INSPREEKREACTIE

ZIENSWIJZE 2 BP ARSENAAL-SEGAAR CIE WRG 30 MEI 2024

Figuur 1: Doorsnede bodemopbouw en grondwaterstand, en stromingsrichting grondwater

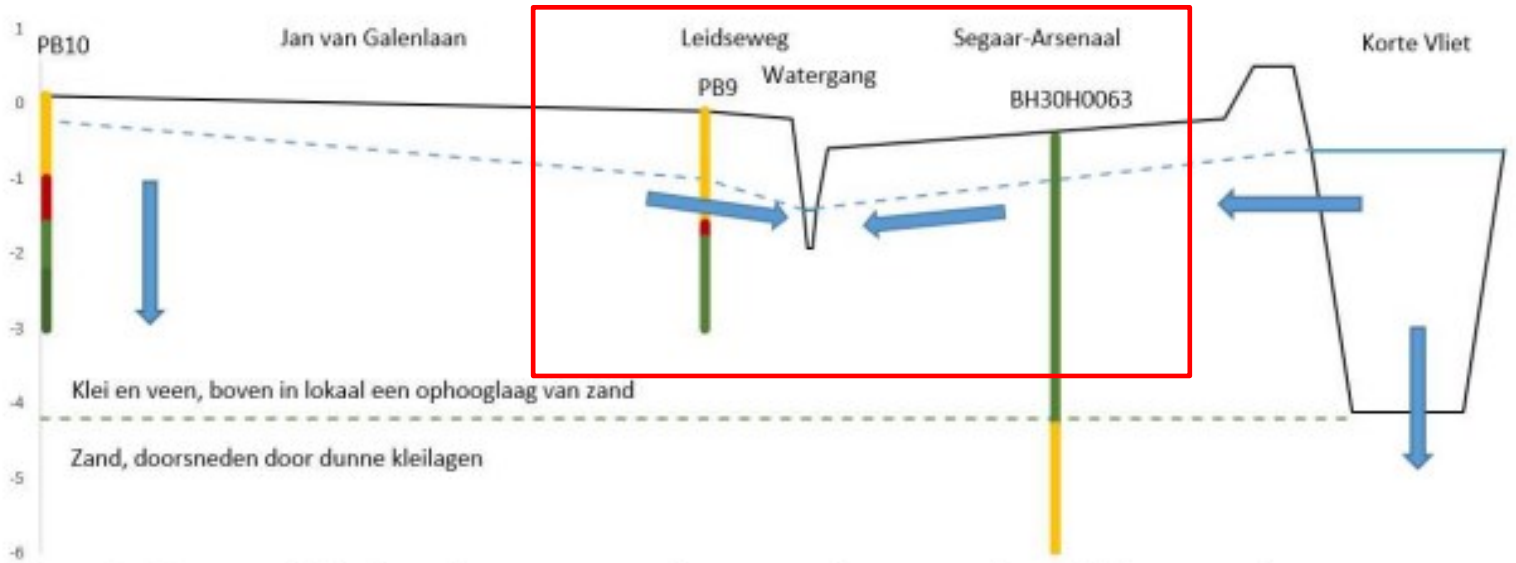
SCHEMATISATIE TJADEN KLOPT NIET

Figuur 4.3 Gebieden met grondwateroverlast op basis van grondwatermonitoring (blauw) en op basis van de geregistreerde klachten (rood)

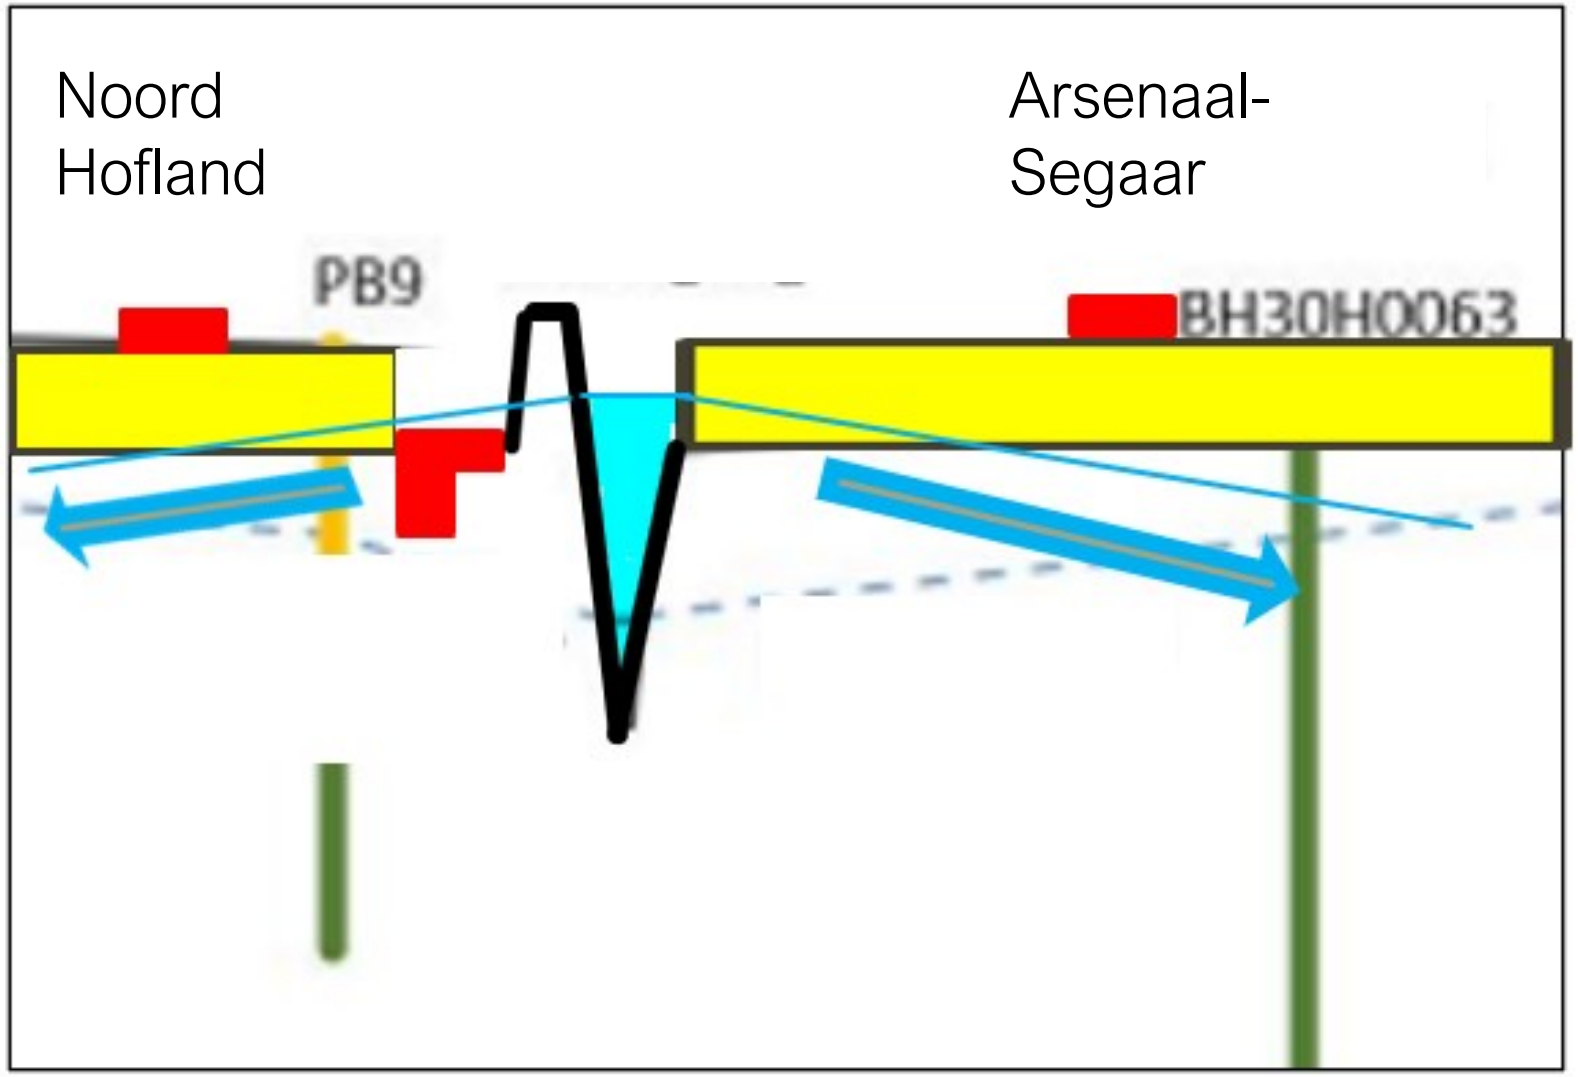
- Waar blijven de maatregelen?
